指摘事項No. 1

【回答】

2号機燃料デブリの試験的取り出しに関する実施計画の 変更認可申請について

図2 アームの関節部

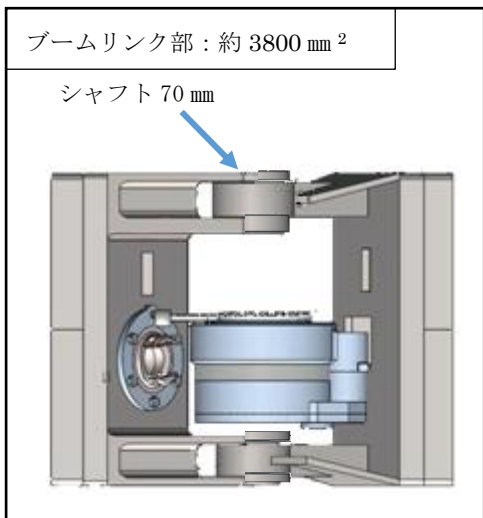
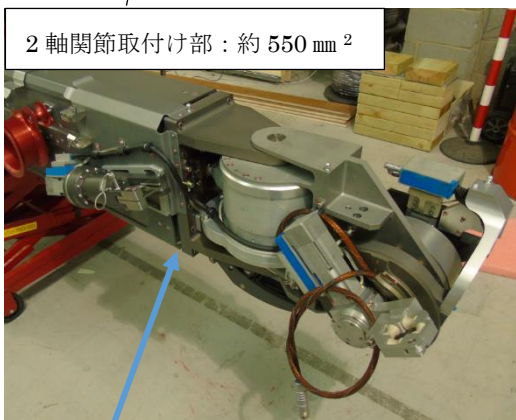
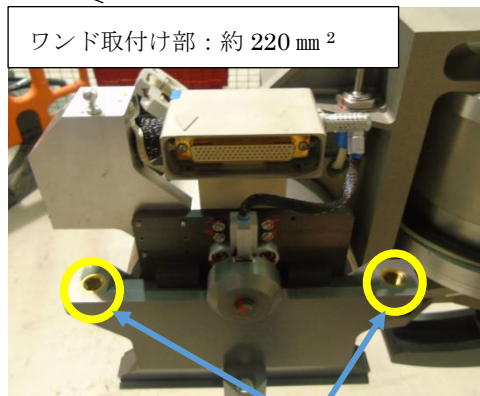
指摘事項No. 50

アーム関節部の構造を図2に示す。関節部の構造はそれぞれ異なるため単純に比較できないが、各関節部の最弱部を断面積で比較すると、ワンドの取付け部が最も小さく、他の部分と比較すると1/2.5程度であり、最初に破損するのはワンドの取付け部と評価できる。
